Tribunal administratif de Cergy-Pontoise
Établissement public territorial Vallée sud – Grand-Paris
Département des Hauts-de-Seine
Commune de Clamart

Modification n ° 1

du Plan Local d'Urbanisme

Rapport d'enquête

Article UE 6.7 :

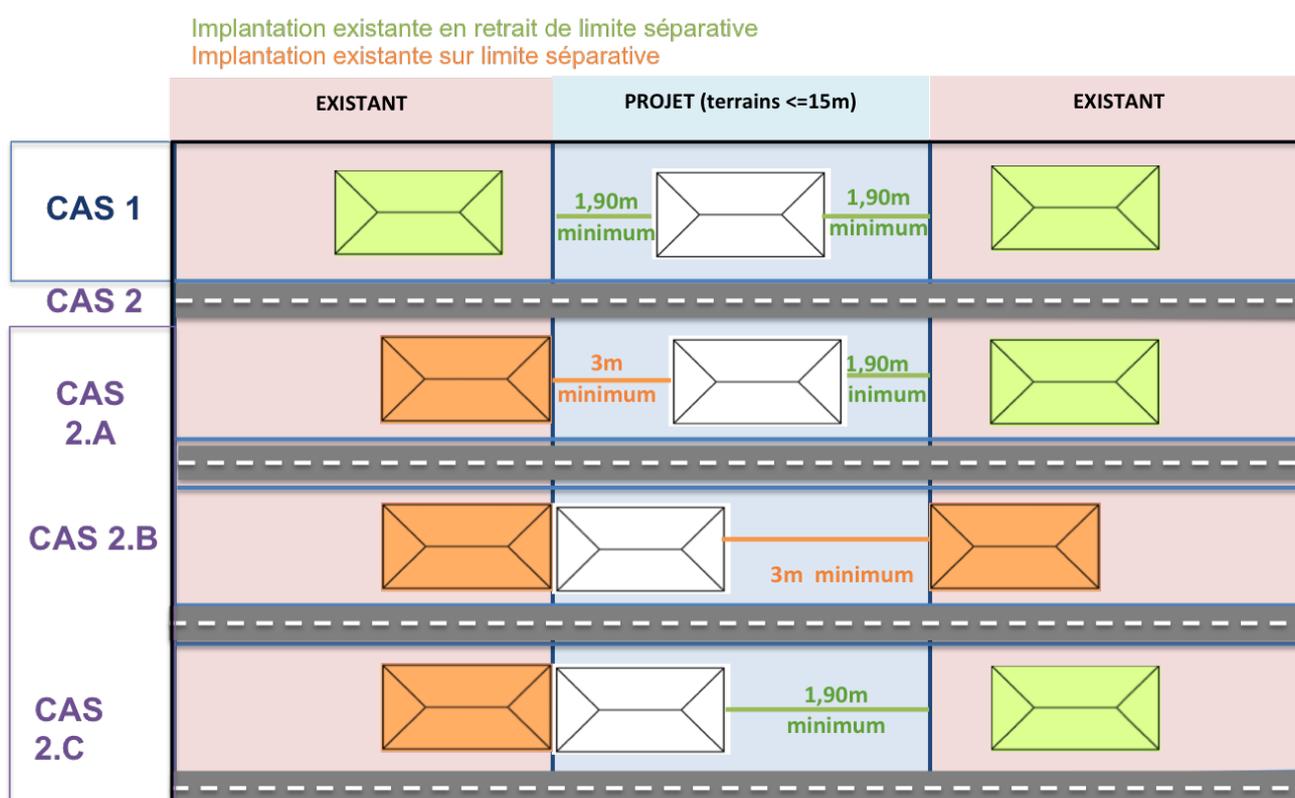
Supprimer le point relatif à « l'animation de la conception architecturale » qui ouvre à toutes les interprétations pour obtenir des dérogations qui viendront sous la pression des architectes.

Réponse EPT : Ce point permet effectivement de laisser une liberté de création architecturale dans le respect de l'identité pavillonnaire de la zone UE.

Appréciation du commissaire enquêteur sur ce point : nous comprenons que l'EPT maintient la formulation initiale, ce que nous interprétons comme la volonté de rester ouvert au dialogue avec les maîtres d'ouvrage et les architectes.

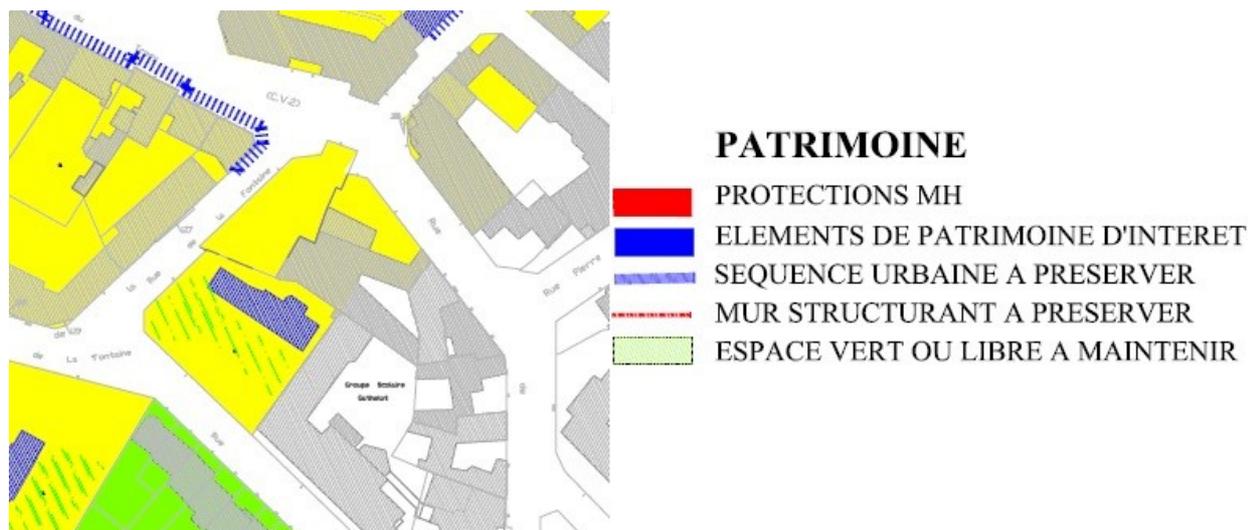
Monsieur [REDACTED] habitant **[REDACTED] rue Gathelot** souhaiterait faire construire un petit immeuble adossé à la construction voisine en conservant les espaces verts.

Réponse EPT : *Il n'est pas souhaité revenir sur la proposition de changement de UA à UE pour les raisons suivantes : tout d'abord, la parcelle sise 1 rue Gathelot est repérée dans le plan réglementaire du Site Patrimonial Remarquable (ex-ZPPAUP) à double titre, en termes de bâti et d'espace vert :*

Ensuite, elle a été également repérée dans au plan patrimonial du SPR comme un « ensemble de jardin formant cœur d'îlot ».

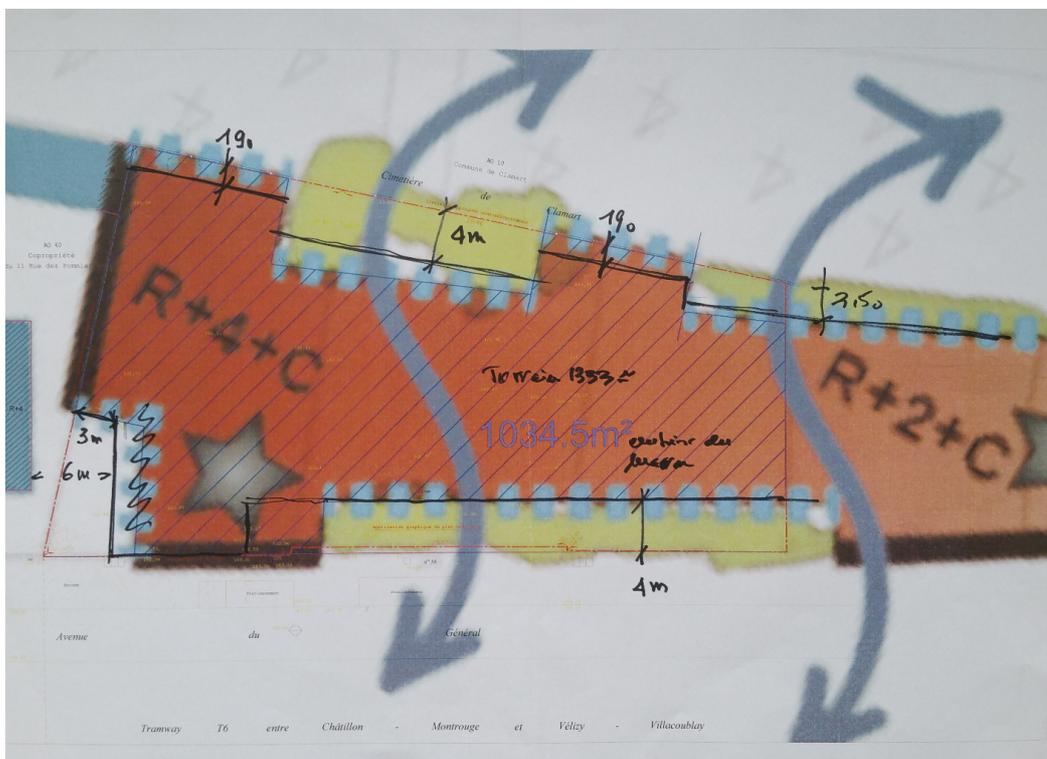
Concernant l'alignement des façades, il est prévu un alignement uniquement pour permettre une souplesse dans la création d'un signal.

Concernant les signaux prévus, la Ville et l'EPT seront particulièrement attentifs au projet global, en lien avec l'ABF, notamment par rapport à la chapelle Hunebelle classée.
